玄海原子力発電所3号炉、4号炉	
資料番号	TSG-003
提出年月日	2024年 2月 16日

## 玄海原子力発電所3号炉及び4号炉

### 日本海南西部の海域活断層の長期評価（第一版） の反映に係る対応方針について

2024年 2月16日  
九州電力株式会社

2. 小呂島近海断層帯と警固断層帯の連動について  
(コメントNo. 1への回答)

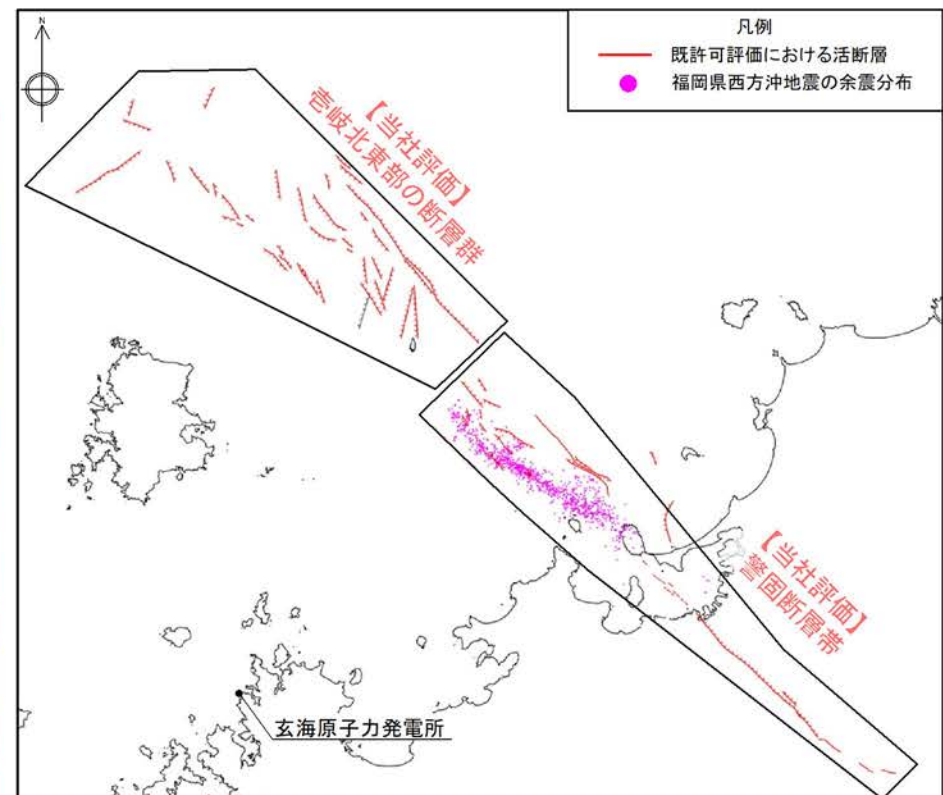
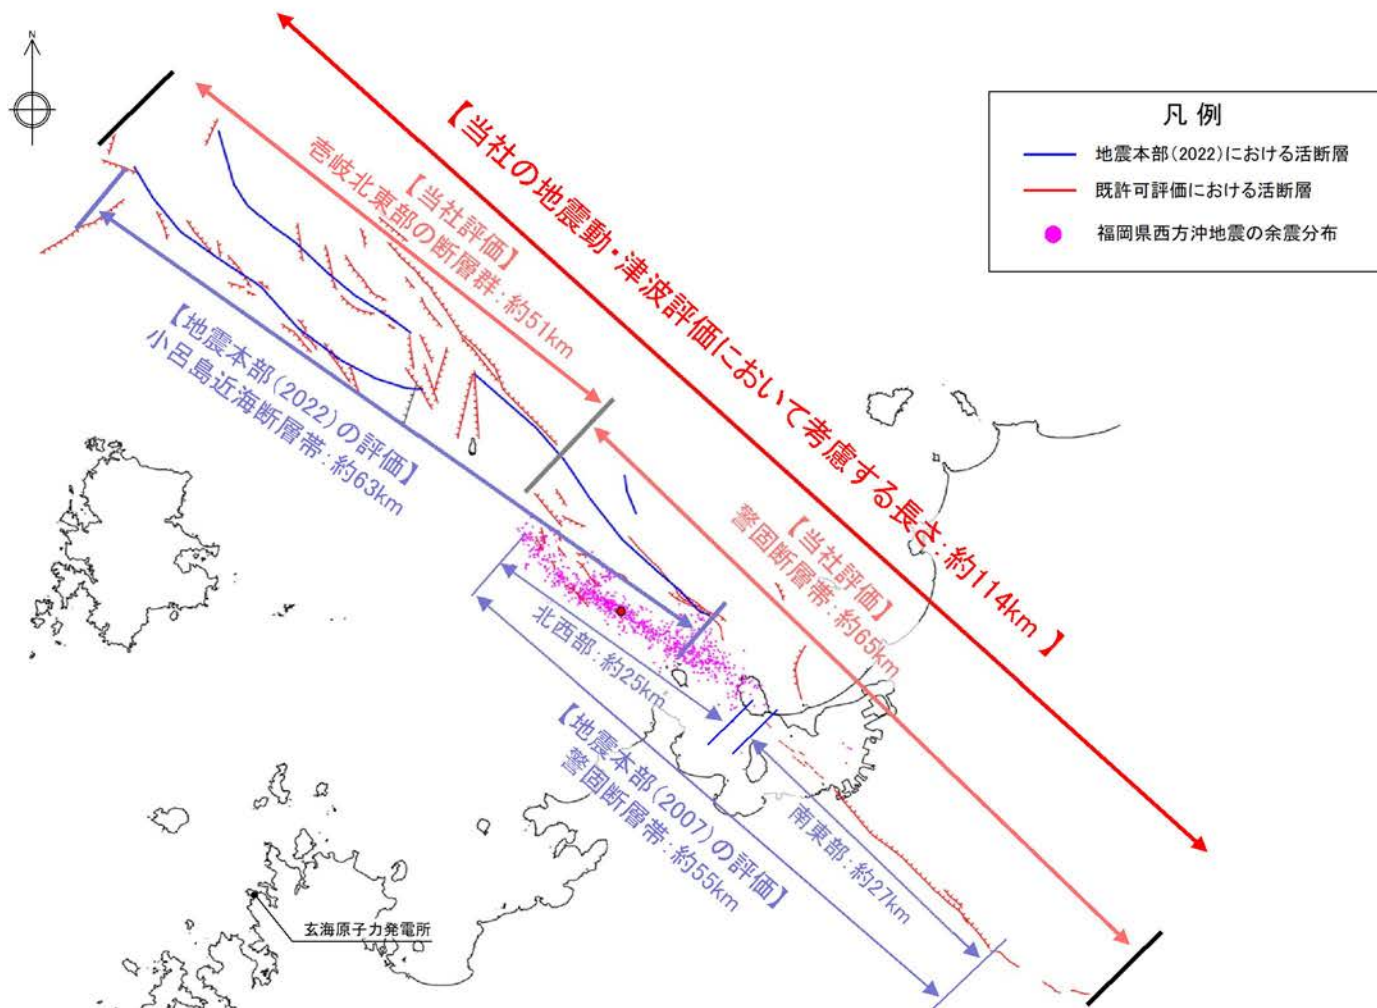
No.	コメント	指摘場所	対応
1	小呂島近海断層帯と既許可の警固断層帯とは一部の区間で北西～南東方向に重複しているため、敷地への影響の観点から、小呂島近海断層帯と警固断層帯との連動についての取扱いを検討する必要がある。	第1197回 原子力発電所の新 規制基準適合性に 係る審査会合 (2023年10月13日)	・小呂島近海断層帯と警固断層帯の連動を地震の震源及び津波の波源として考慮する。
2	第1五島堆断層帯の中部区間については、断層の有無及び連続性を評価するためにはデータを十分に整理する必要がある。		・第1五島堆断層帯の中部区間について、地震本部（2022）の評価を考慮し、活断層評価を見直す。
3	既許可における基準津波の策定では、宇久島北西沖断層群とその北方にある対馬南西沖断層群との連動を考慮しているため、敷地への影響の観点から、第1五島堆断層帯と対馬南西沖断層群との連動についての取扱いを検討する必要がある。		・第1五島堆断層帯と対馬南西沖断層群との連動を地震の震源及び津波の波源として考慮する。

- 地震本部(2022)が、小呂島近海断層帯と警固断層帯が一連の活断層帯である可能性を否定できないとしていることを踏まえ、地震の震源及び津波の波源としては、安全側に、両断層帯を合わせた断層長さを評価する。
- なお、地震の震源及び津波の波源の設定については、既許可評価及び地震本部(2022)の評価を踏まえ、断層長さが長くなるよう保守的な地震の震源及び津波の波源を設定することとし、既許可評価における壱岐北東部の断層群と警固断層帯を合わせた断層長さ約114kmを評価する。
